Krycí list ZBV

Název a evidenční číslo Stavby: III/3352 - Mirošovice, rekonstrukce mostu ev. č. 3352-2	Číslo SO/PS / / číslo Změny SO/PS:	Číslo ZBV: 5
Název stavebního objektu/provozního souboru (SO/PS): Dopravně inženýrská opatření	DIO / 1

Název a evidenční číslo Stavby: III/3352 - Mirošovice, rekonstrukce mostu ev. č. 3352-2 Název stavebního objektu/provozního souboru (SO/PS): Dopravně inženýrská opatření	Číslo SO/PS / / číslo Změny SO/PS: DIO / 1	Číslo ZBV: 5.3
--	---	--------------------------

Název a evidenční číslo Stavby: III/3352 - Mirošovice, rekonstrukce mostu ev. č. 3352-2 Název stavebního objektu/provozního souboru (SO/PS): Dopravně inženýrská opatření	Číslo SO/PS / / číslo Změny SO/PS: DIO / 1	Číslo ZBV: 5.4
--	---	--------------------------

Obr. č. 1: Situace s vyznačením uzavírky a objízdné trasy

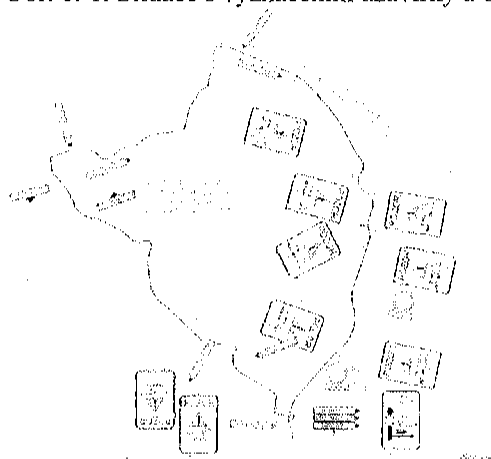
Důvod uzavírky: stavební práce (odbednění nosné konstrukce nad pojížděnou vozovkou a demontáž skruže nosné konstrukce nad pojížděnou vozovkou) na výstavbě mostu ev. č. 3352-2 v km 1,147 staničení silnice č. I/3

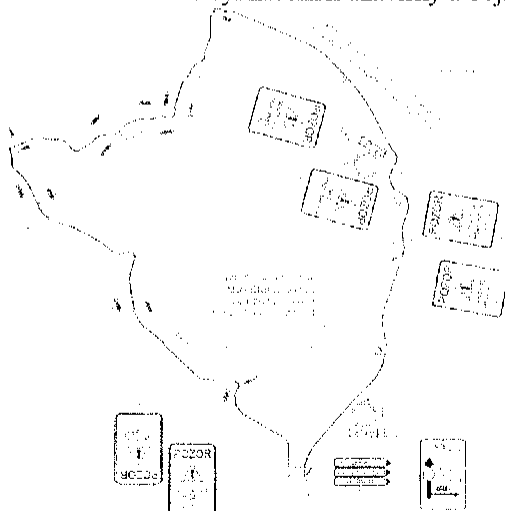
Místo uzavírky: silnice č. I/3 v km 2,250 – 5,000 tj. v úseku mezi mimoúrovňovou křižovatkou I/3 a III/6031 u obce Senohraby a mimoúrovňovou křižovatkou silnic I/3 a III/1096 u obce Čtyřkoly viz situace obr. č. 2

Termín uzavírky: od 24.08.2018 (17:00 hod.) do 25.08.2019 (07:00 hod.)
